# 监理工作联系单

工程名称: 承德滦平县光伏加电取暖改造工程 60MW 屋顶分布式光伏发电项目

编号: ZHJL-LXD-002

主题: 关于支架安装时存在安全隐患的相关事宜

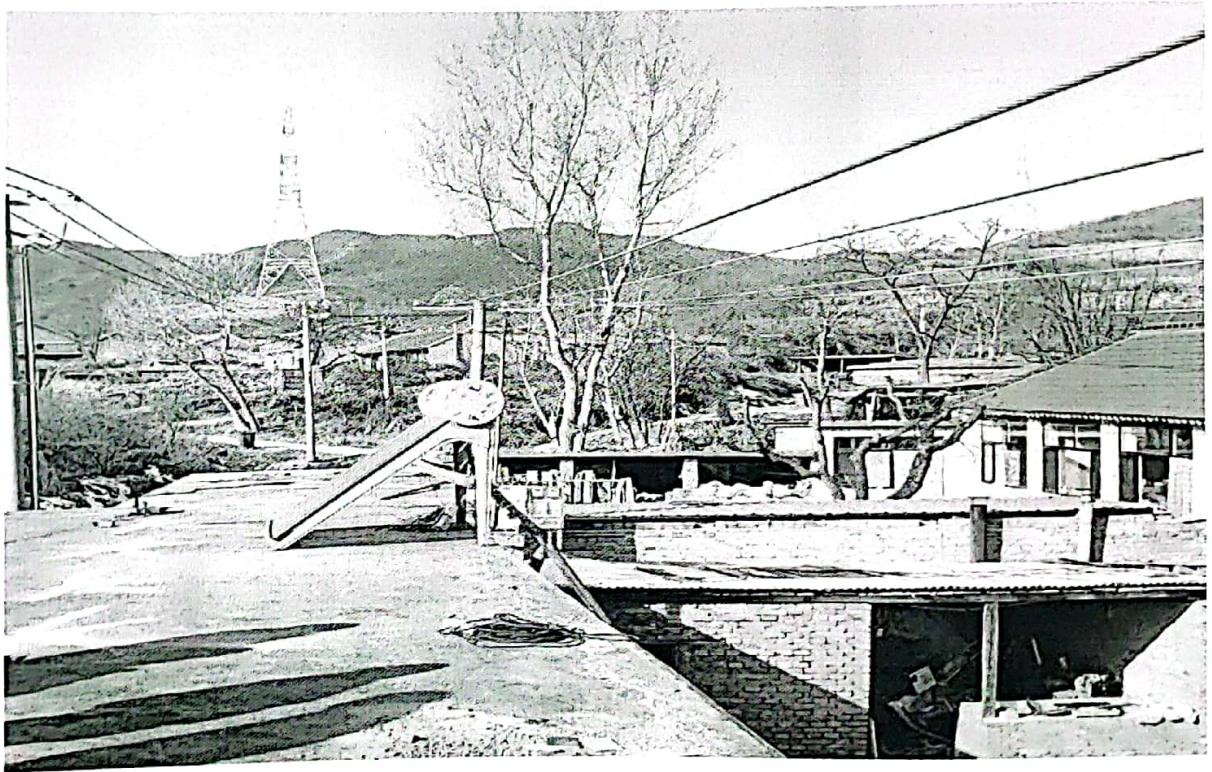
内容: 安全监理工程师在大屯镇兴州村巡视检查时发现, 村民王庭申家屋顶施工部位与村内 380V 裸线线路安全距离不足, 支架安装时容易碰到其线路上, 发生触电的风险较大。

要求施工单位在施工前做好相应的安全防护措施, 设专人进行监护, 否则发生安全问题监理单位不负任何连带责任。
